REGULERINGSKOMMISSIE VOOR ENERGIE IN HET BRUSSELS HOOFDSTEDELIJK GEWEST

BESLISSING (BRUGEL-BESLISSING-20251013-366)

met betrekking tot het voorstel tot wijziging van de
technische voorschriften C10/11 van SYNERGRID voor
elektriciteitsproductie-installaties die parallel werken met
het distributienet

Amendement C10/11 – tekstvoorstel – 08/2025

2.2 [C10/11, §4 Definities en Acroniemen, 4.1.7 Kleine productie-installatie](#)

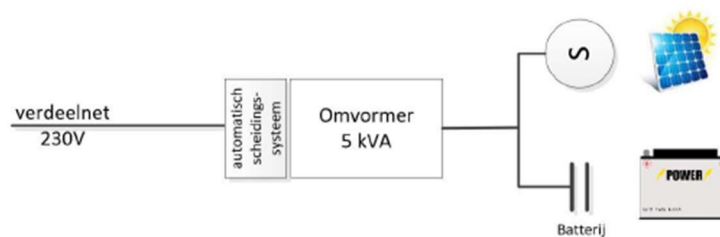
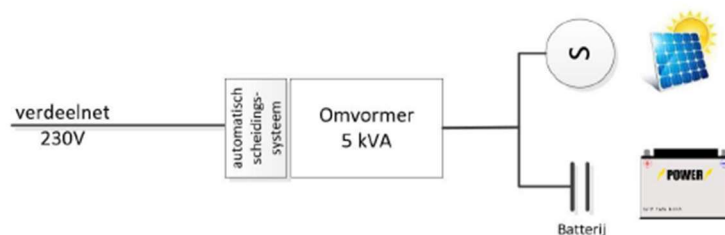
3. Bij aanwezigheid van een energieopslagsysteem : gebruik van een vermogensbeheersysteem conform de vereisten in §7.11.2, om het op het distributienet geïnjecteerde vermogen te controleren.

Een hybride systeem valt in tabel 2 onder 'elektriciteitsproductie-eenheden, anders dan de eventuele energieopslagsystemen'. Bijgevolg is een vermogensbeheersysteem voor een hybride systeem niet verplicht.
